REPONSES AUX OBSERVATIONS DE M. DANIEL GERARDIN

Figure 1 : Localisation des réserves biologiques dirigées du « Petit Mont Blanc » et de la « Dent du Villard »

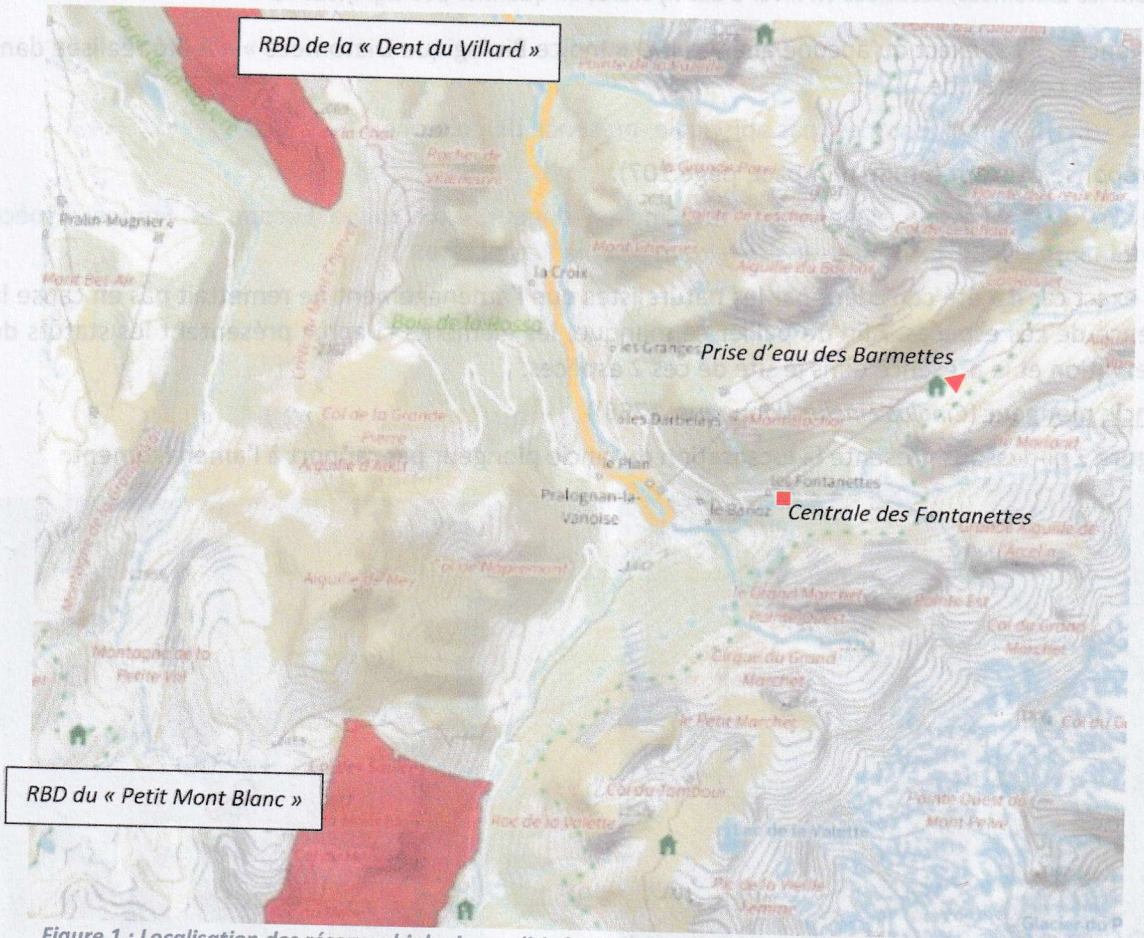
Étude d'impact p.112 : Il existe une réserve naturelle biologique domaniale du petit Mont Blanc.

C'est exact, il s'agit d'un oubli.

La réserve biologique dirigée du « Petit Mont Blanc » se situe environ 3,5 Km au sud-sud-ouest de la centrale des « Fontanettes » (voir extrait cartographique ci-dessous). On peut également signaler la présence de la réserve biologique dirigée de « la Dent du Villard », située à environ 4,4 Km à l'oues-nord-ouest de la même centrale.

Toutes deux sont hors influence – directe ou indirecte - de l'aménagement.
